**RAPPORTO SULLE ATTIVITÀ PER LA PROGETTAZIONE ED ESECUZIONE
DELLE OPERE DI COMPENSAZIONE E MITIGAZIONE FUORI RECINZIONE**

AREE A VERDE "CRITICHE"

Milano, 17 febbraio 2016

PROPOSTA DI RICOLLOCAZIONE OPERE DI COMPENSAZIONE AMBIENTALE

S6

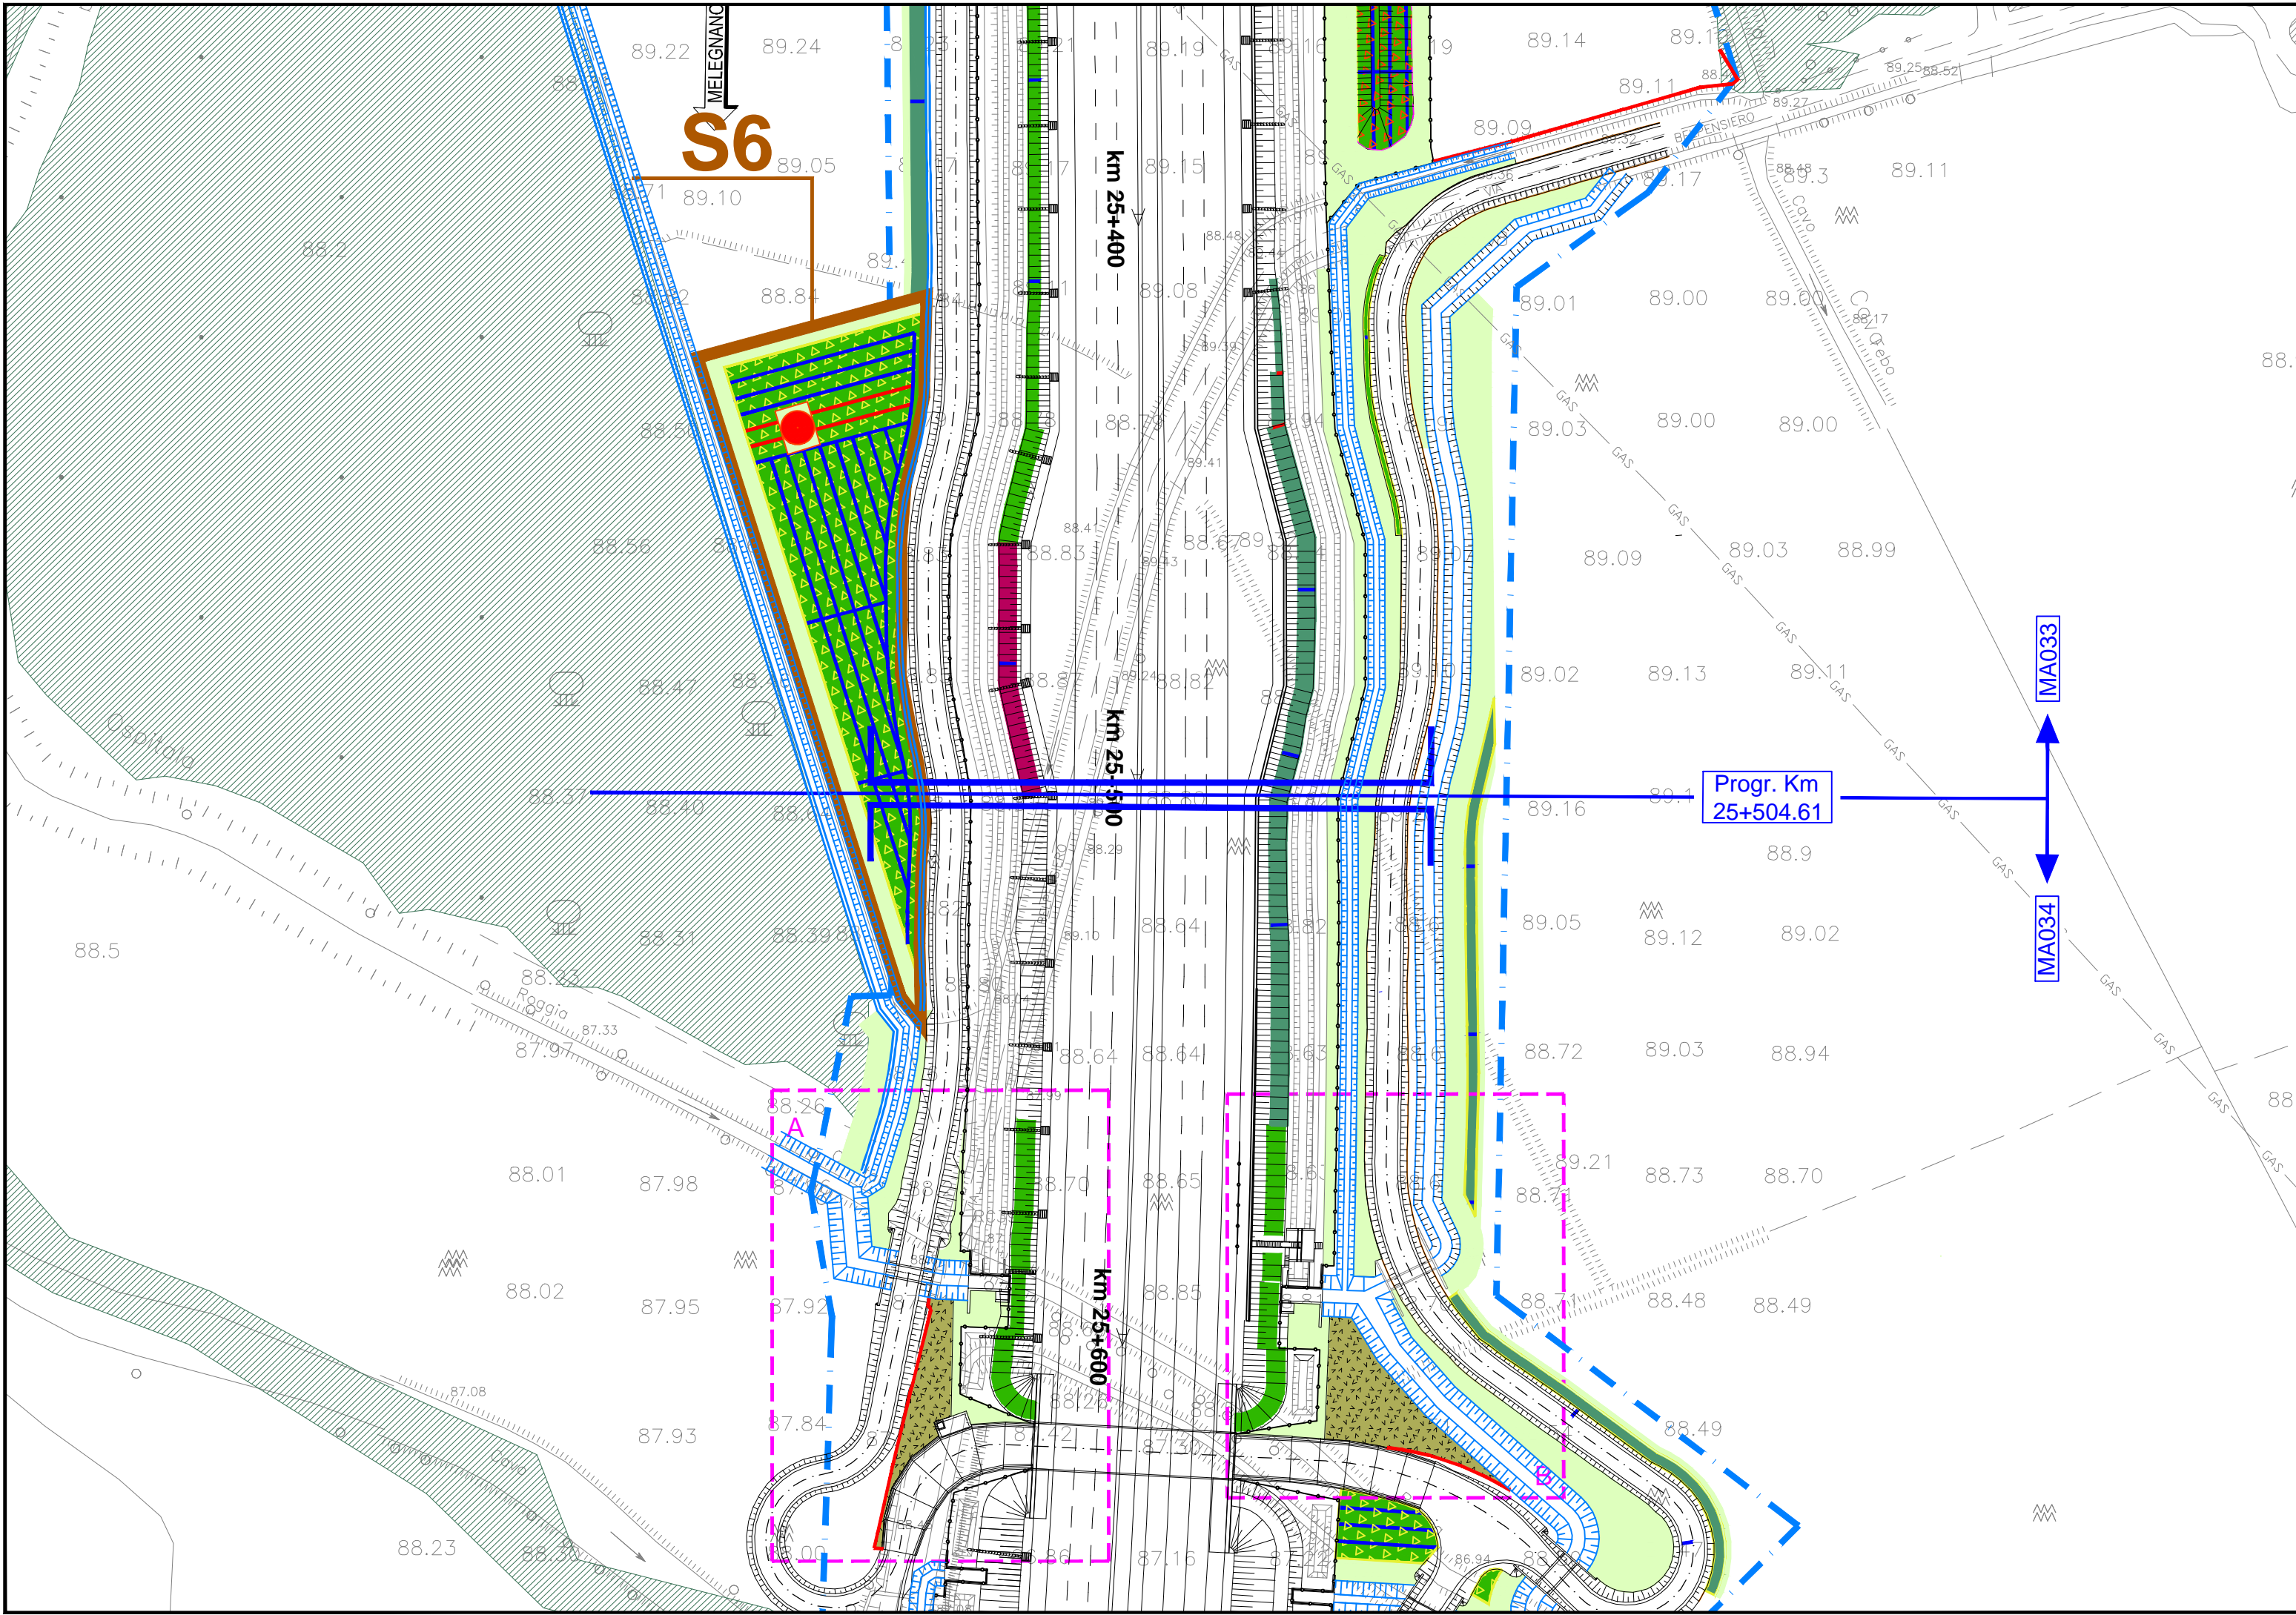
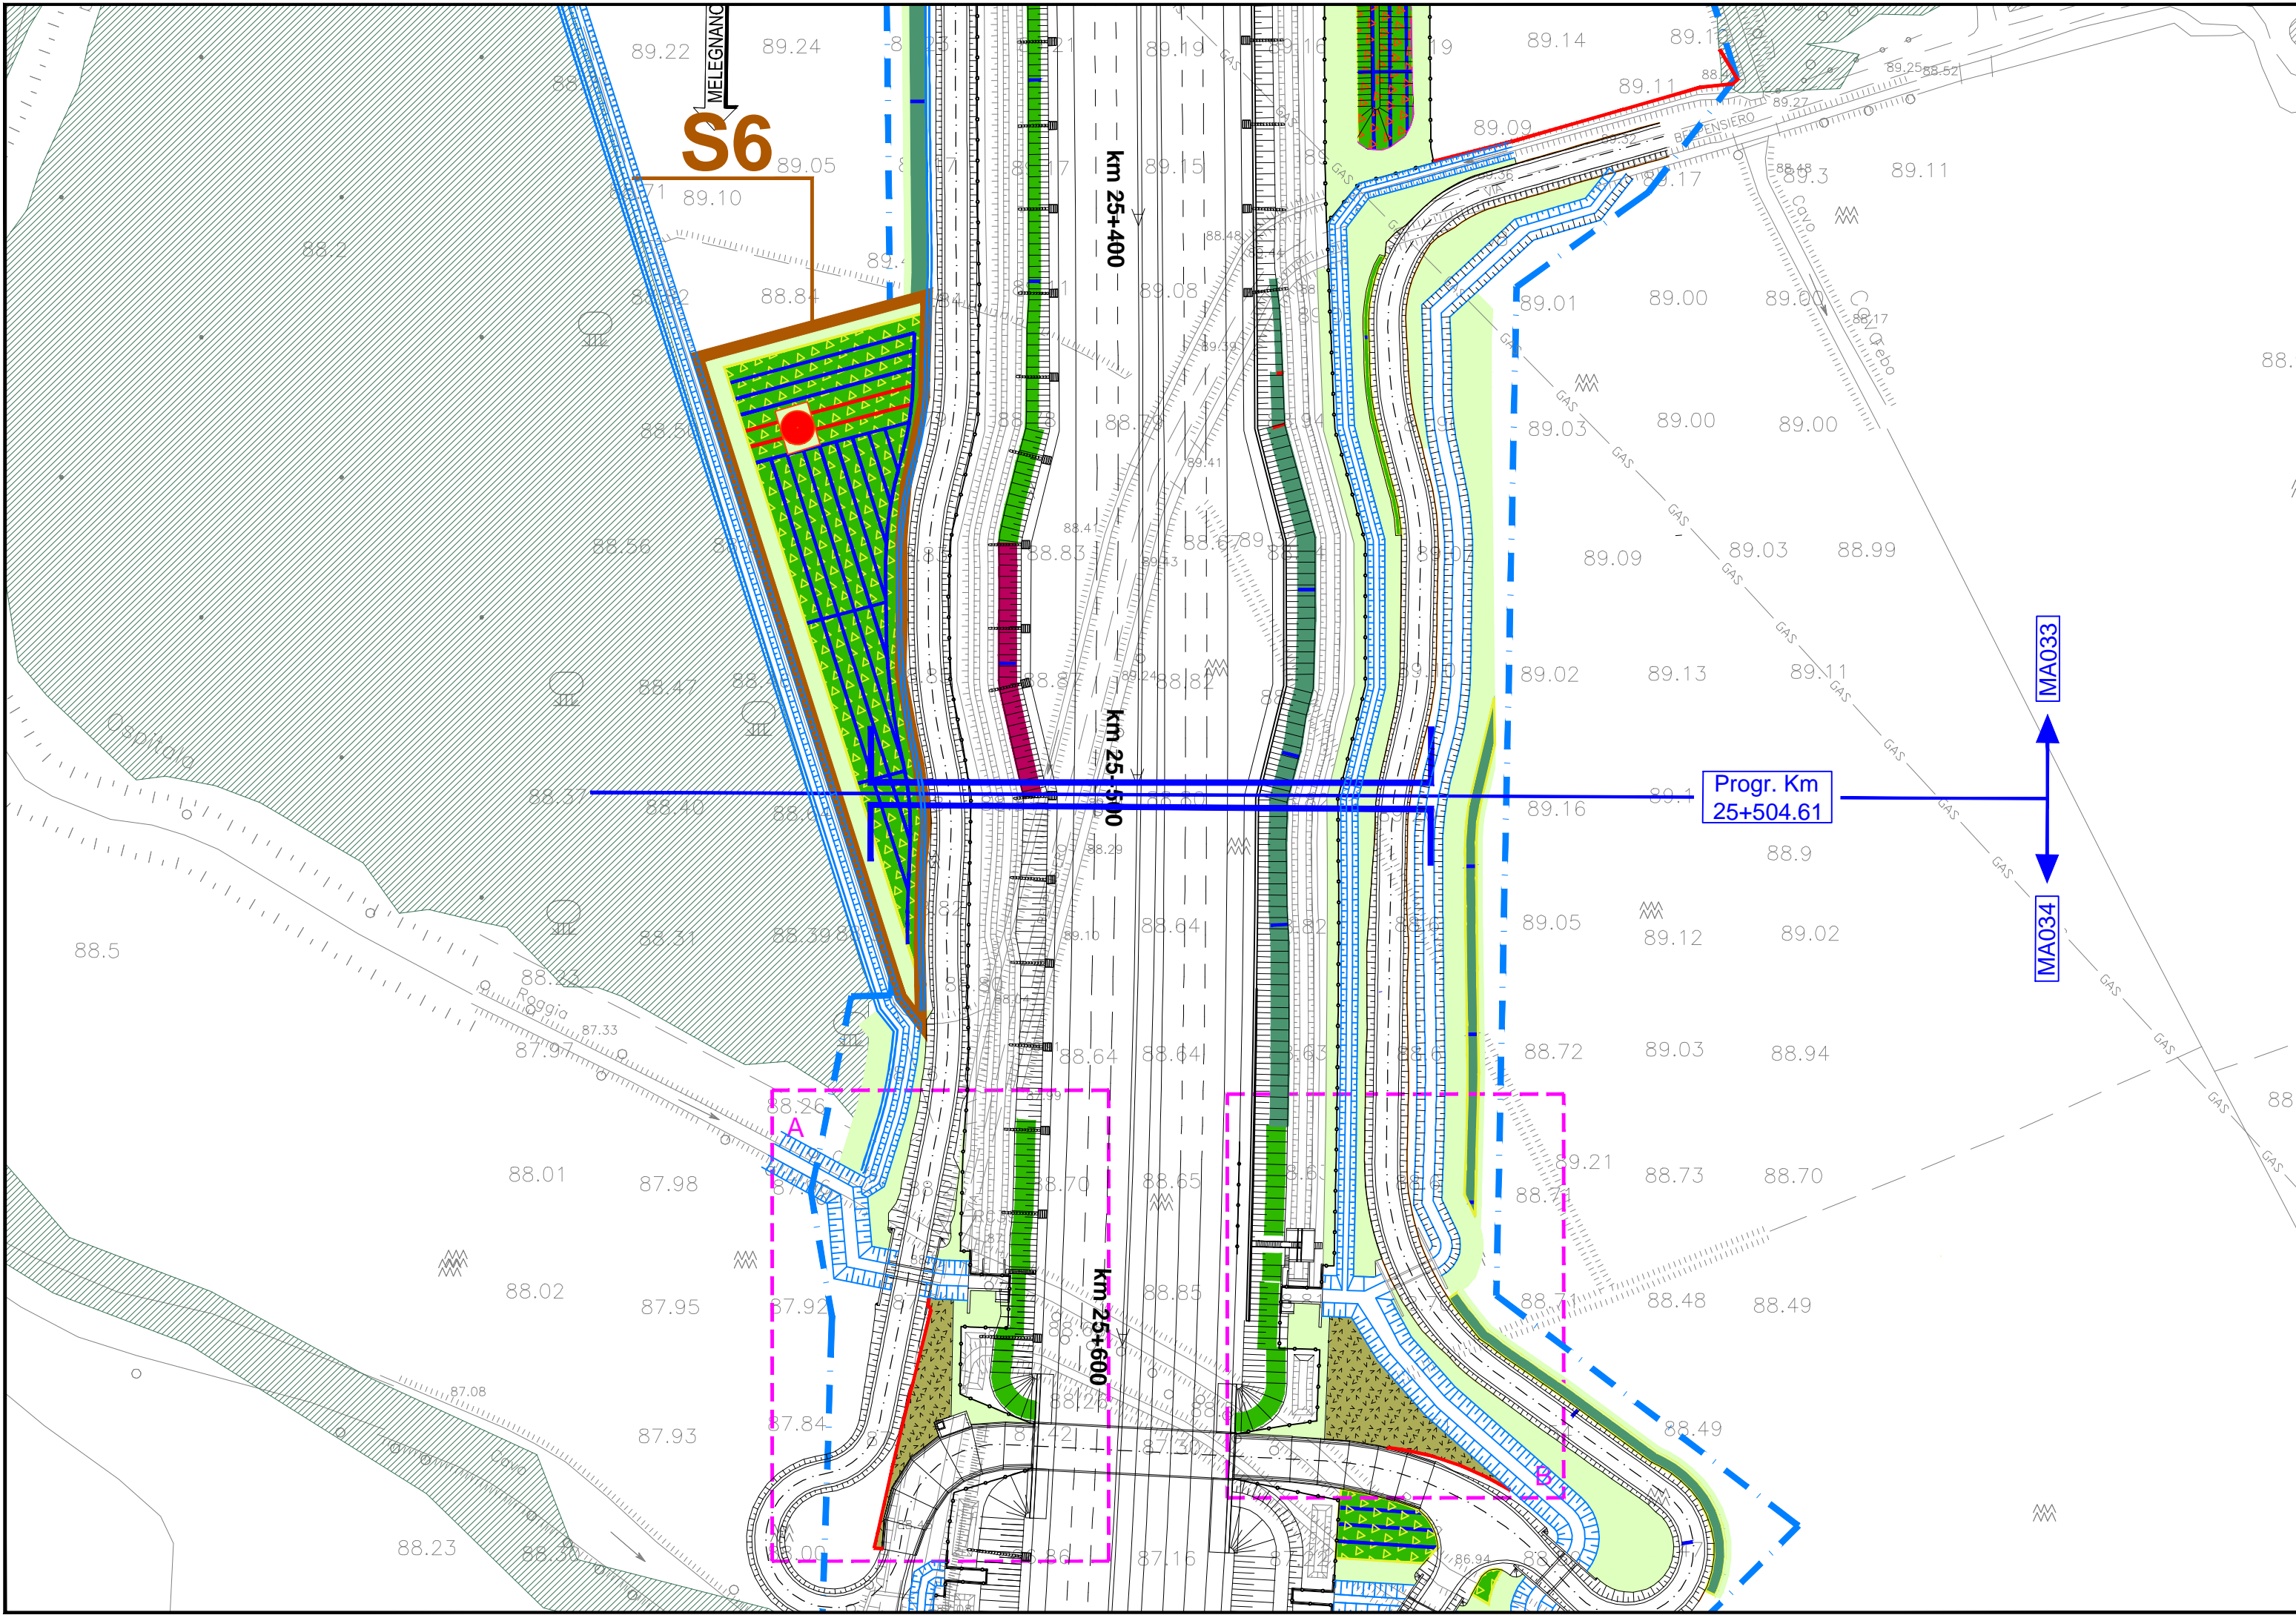
Le opere a verde previste in tali aree sono state, pertanto, stralciate e ricollocate nei reliquati accessibili collocati a ridosso dell'autostrada, che presentano migliori caratteristiche ai fini della futura gestione e manutenzione delle aree.

Nelle tavole allegate sono identificate con perimetro marrone e codice alfanumerico Sn le aree stralciate, per le quali si prevede lo spostamento delle opere a verde. Sono inoltre evidenziati con retino rosso e codice Rn i reliquati in cui è previsto il ricollocamento degli interventi.
